改善箇所説明図

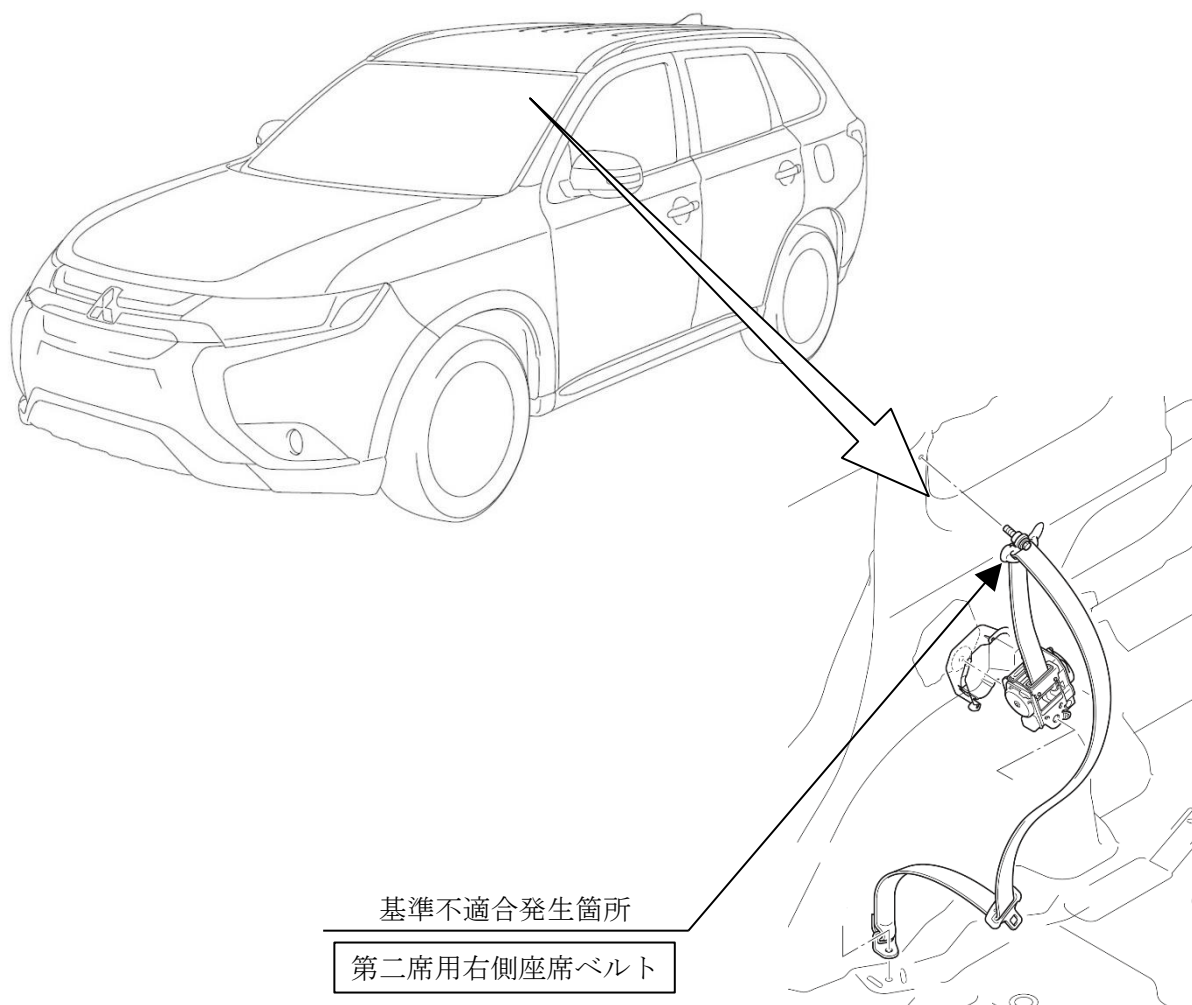
第二席用右側座席ベルトにおいて、製造工程内の部品管理が不適切なため、左側座席ベルト用の部品を組み込んだものがある。そのため、衝突時に座席ベルトの引き出し性が悪化し、乗員の保護性能が低下するおそれがある。

注：図中の 内は、点検し交換する部品を示す。

全車両、第二席用右側座席ベルトを点検し、異品が組み込まれている場合は、座席ベルトを良品と交換する。
